RESOLUCION No. 1836 DEL 14 DE JULIO DE 2023
ARMENIA QUINDIO
"POR MEDIO DE LA CUAL SE NIEGA PERMISO DE VERTIMIENTO DE AGUAS RESIDUALES DOMESTICAS A UNA VIVIENDA CONSTRUIDA EN EL PREDIO DENOMINADO 1) LOTE UNIDAD PRIVADA DE VIVIENDA #20 CONDOMINIO "SANTA MARIA DEL PINAR", UBICADO EN LA VEREDA TITINA, DEL MUNICIPIO DE ARMENIA (Q), Y SE ADOPTAN OTRAS DISPOSICIONES"

"CONCEPTO TÉCNICO DE NEGACIÓN PARA TRÁMITE DE PERMISO DE VERTIMIENTO – CTPV - 917 - 2022

FECHA: *27 de octubre de 2022*
SOLICITANTE: *GLORIA INES NOREÑA MONTES*
EXPEDIENTE: *12139-21*

Imagen 1. Diagrama del sistema de tratamiento de aguas residuales domésticas

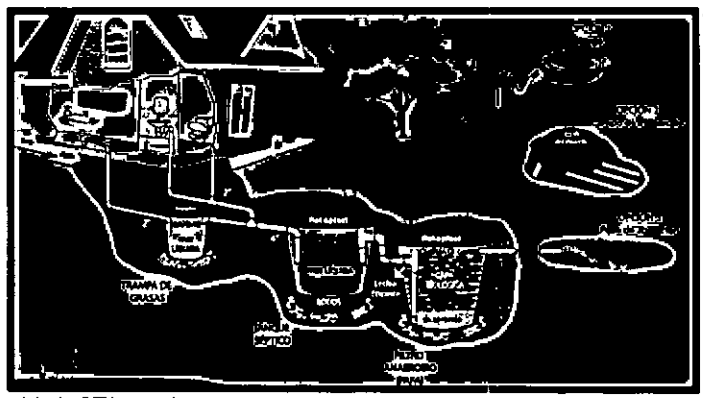
- *El Pozo de Absorción encontrado en la visita técnica no coincide con el propuesto en la documentación técnica presentada por el usuario. Además, su diámetro interno de 1.20 metros no cumple con el diámetro mínimo estipulado en el artículo 178 de la resolución 0330 de 2017, equivalente a 1.50 metros.*

- *Las tapas superiores de los módulos del Tanque Séptico y del Filtro Anaerobio de Flujo Ascendente se encuentran rotas. Se deben colocar tapas en buen estado con el fin de garantizar el buen funcionamiento de estos módulos.*

- *Todos los módulos del STARD se encuentran colmatados. Se recomienda realizar mantenimiento inmediato a todo el sistema.*

- ***El Pozo de Absorción propuesto en la documentación técnica presentada no coincide con el encontrado en la visita técnica***

referenciada. Además, el diámetro de este módulo encontrado en dicha visita está por debajo del mínimo permitido por la normatividad vigente (artículo 178, Resolución No. 0330 de 2017). Por todo lo anterior, NO es posible viabilizar técnicamente la propuesta de saneamiento de las Aguas Residuales generadas en el predio.
